สัญญาจ้างก่อสร้าง
(ฉบับแก้ไขเพิ่มเติม ครั้งที่ ๑)

สัญญาเลขที่ ๑๓/๒๕๖๘

ตามสัญญาจ้างตกลงจ้างและผู้รับจ้างตกลงรับจ้าง โครงการปรับปรุงถนนลาดยาง สายบ้านวังหว้า หมู่ที่ ๑ ตำบลวังหว้า อำเภอตะพานหิน-บ้านวังหทัย หมู่ที่ ๗ ตำบลดงป่าคำ อำเภอเมืองพิจิตร จังหวัดพิจิตร ด้วยวิธีประกวดราคาอิเล็กทรอนิกส์ (e-bidding) เป็นเงินทั้งสิ้น ๑,๘๒๘,๐๐๐.๐๐ บาท (หนึ่งล้านแปดแสนสองหมื่นแปดพันบาทถ้วน) ตามสัญญาจ้างก่อสร้าง เลขที่ ๑๓/๒๕๖๘ ลงวันที่ ๑๕ ตุลาคม ๒๕๖๗ แล้วนั้น บัดนี้คู่สัญญาได้ตกลงแก้ไขเพิ่มเติมสัญญาจ้างก่อสร้างดังกล่าว ดังต่อไปนี้

แผนที่สังเขปโครงการ

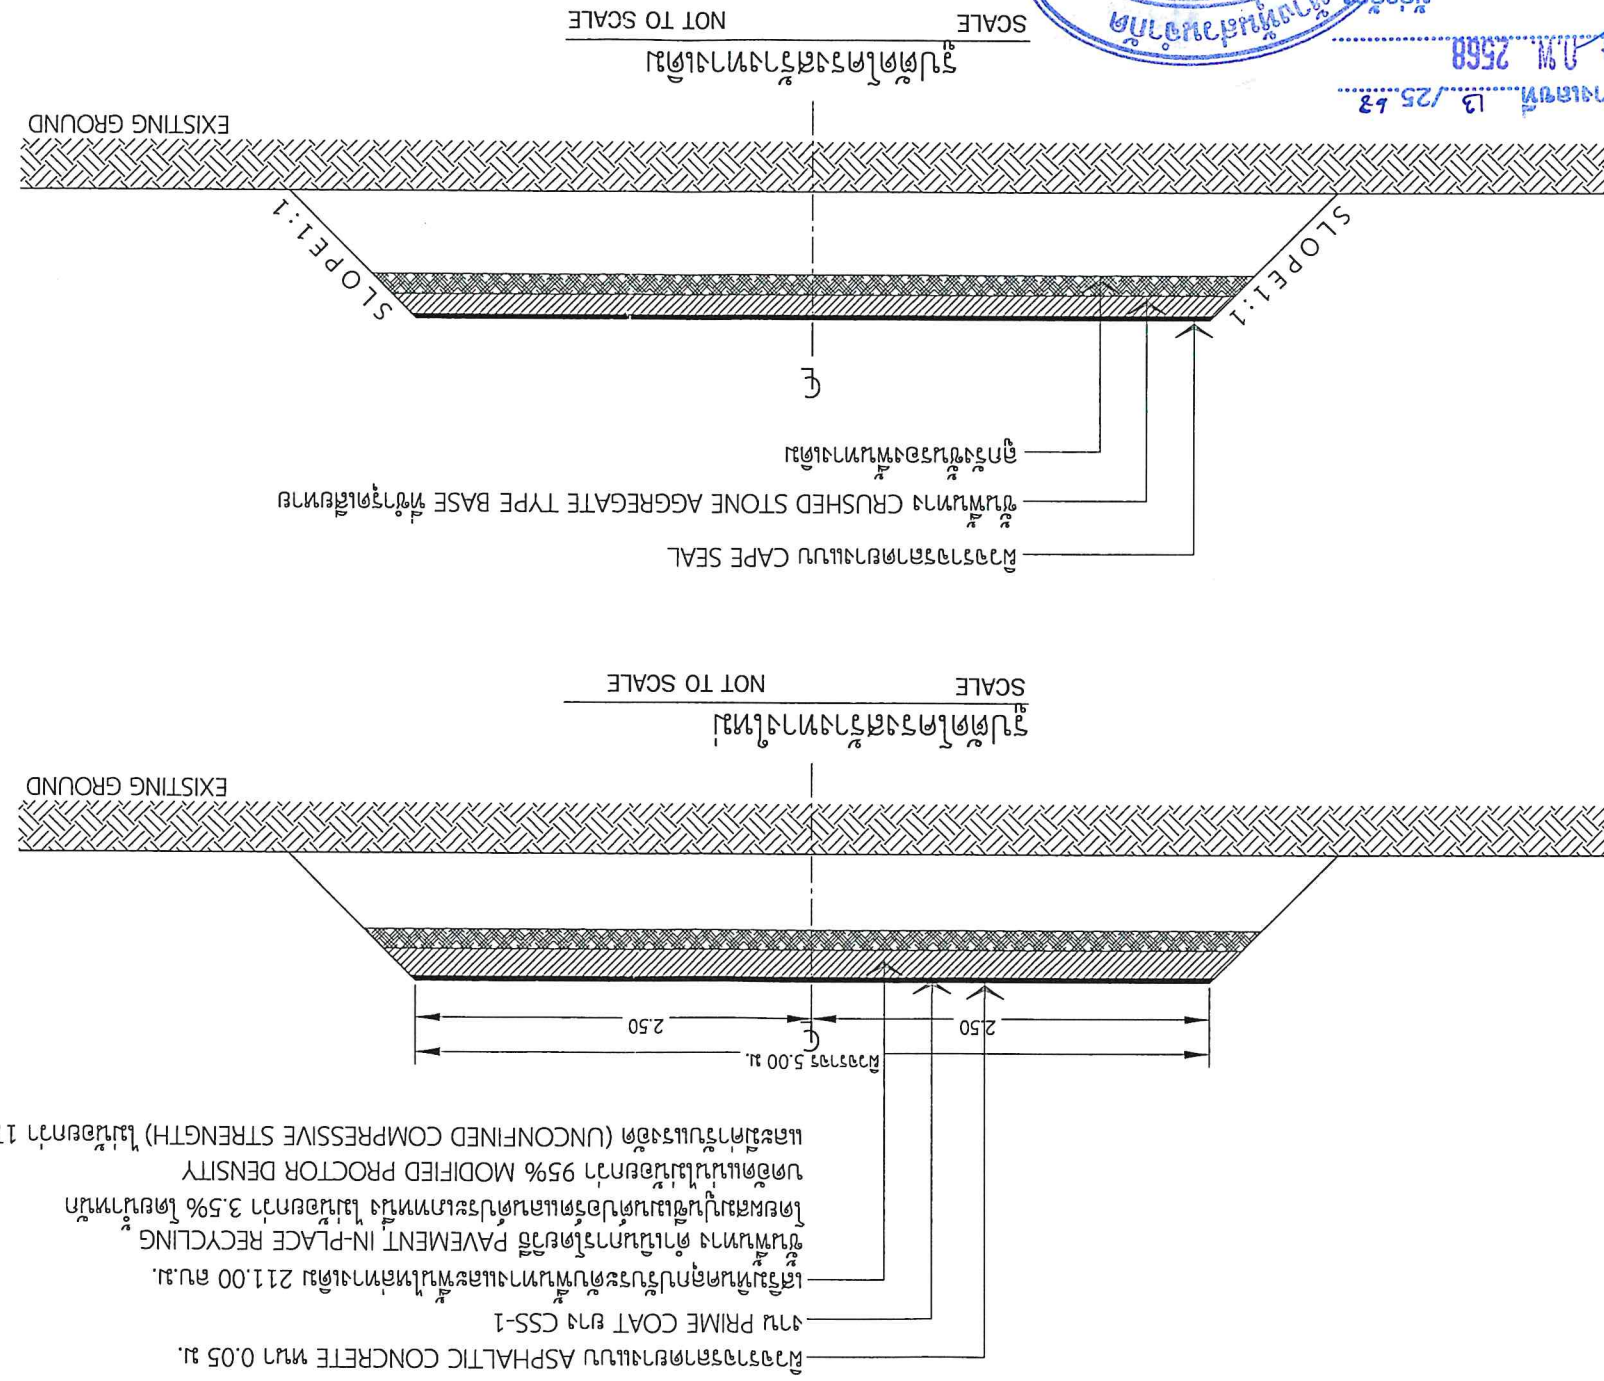
โครงการปรับปรุงถนนลาดยาง สายบ้านวังห้ว หมู่ที่ 1 ตำบลวังห้ว อำเภอดงพานหิน - บ้านวังห้ว หมู่ที่ 7 ตำบลดงป่าคำ
อำเภอมืองพิจิตร จังหวัดพิจิตร

- ดำเนินการซ่อมปรับปรุงถนนลาดยาง ในช่วงที่ชำรุดเสียหายโดยวิธี pavement in -place recycling ผิวจราจร ASPHALTIC CONCRETE ขนาดกว้าง 5.00 เมตร หนา 0.05 เมตร ยาว 275 เมตร
หรือมีพื้นที่ไม่น้อยกว่า 1,375 ตารางเมตร พร้อมงานเสริมผิวแอสฟัลท์ (Asphalt Overlay) หนา 0.05 เมตร มีพื้นที่ไม่น้อยกว่า 2,485 ตารางเมตร พร้อมตีเส้นจราจร
(ตามแบบองค์การบริหารส่วนจังหวัดพิจิตร)

พิกัดเริ่มต้น N : 16.195584, E : 100.362150 พิกัดสิ้นสุด N : 16.195942 , E : 100.362600

แบบแสดง
รูปตัดโครงสร้างทาง

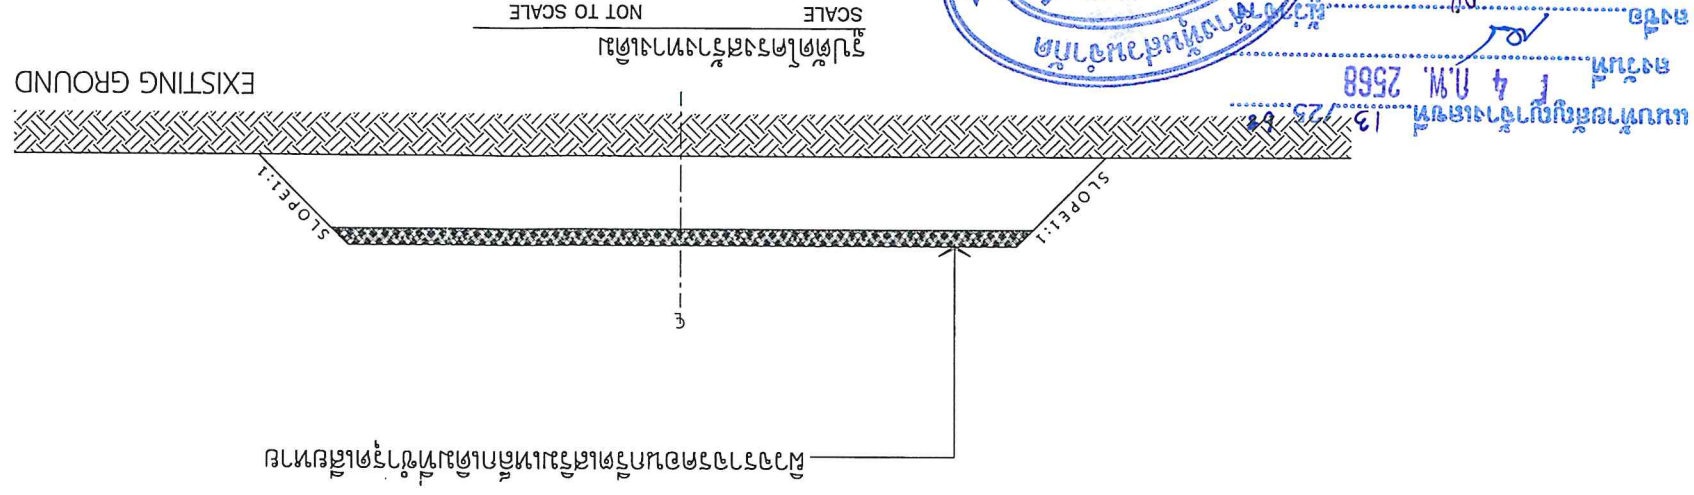
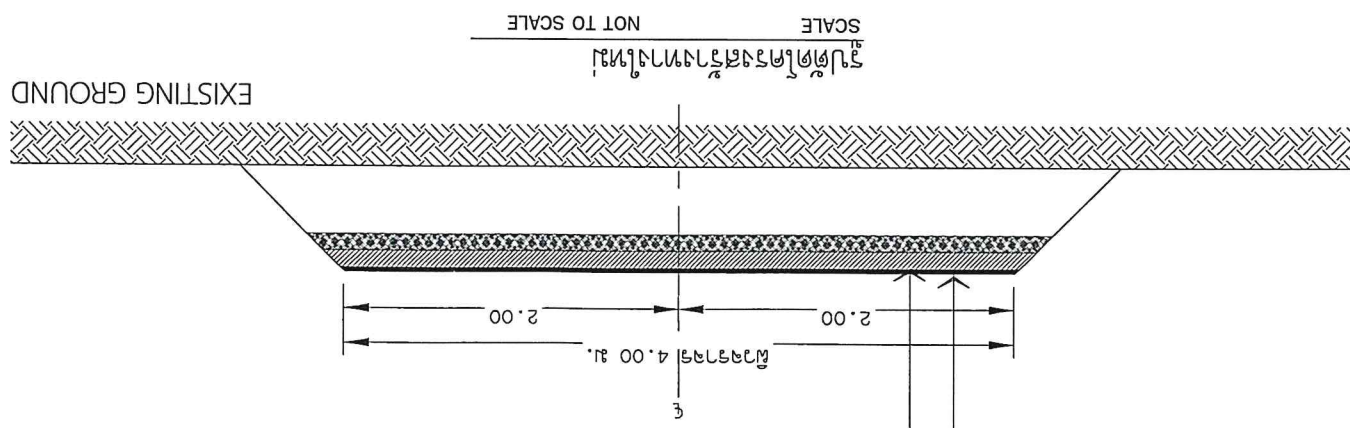
- ก่อนเข้าดำเนินการก่อสร้างให้แจ้งผู้ควบคุมงานทราบ เพื่อกำหนดสถานที่ดำเนินการก่อสร้าง
- ในการใช้พื้นที่ไม่ใช้พื้นที่ STA. ในรายการประมาณราคาหรือแบบแปลน ให้ผู้ควบคุมงาน เป็นผู้กำหนดค่าเงินค่าดำเนินการก่อสร้าง
- ดำเนินการโดยวิธี PAVEMENT IN-PLACE RECYCLING เสริมพื้นผิว จำนวน 21.00 ลบ.ม. คาดยาง ASPHALTIC CONCRETE หน้า 0.05 เมตร ยาว 275 เมตร หรือพื้นที่ไม่น้อยกว่า 1,375.00 ตร.ม. พร้อมใส่เสริมจราจร

ผู้จราจรลาดยางแบบ ASPHALTIC CONCRETE หนา 0.05 ม.
ชั้นพื้นทางดำเนินการโดยวิธี Overlay
งาน Tack Coat ยาง CRS-2

- หมายเหตุ :
- ก่อนเข้าดำเนินการก่อสร้างให้แจ้งผู้ควบคุมงานทราบ เพื่อความชัดเจนก่อนดำเนินการก่อสร้าง
 - ในกรณีที่ไม่ได้กำหนด STA. ในรายการประมาณราคาหาว่าแบบแปลน ให้ช่างผู้ควบคุมงาน เป็นผู้กำหนดจุดดำเนินการซ่อมแซม ระหว่างดำเนินการก่อสร้าง
 - ซ่อมปรับปรุงผิวจราจรคอนกรีตเสริมเหล็ก โดยวิธี Overlay ผิวจราจร Asphaltic Concrete หนา 0.05 ม.
 - หักรั้วพื้นที่ไม่น้อยกว่า 2,485 ตร.ม. พร้อมติดตั้งจราจร
 - มิติต่างๆเป็น "เมตร" ยกเว้นระบุเป็นอย่างอื่น
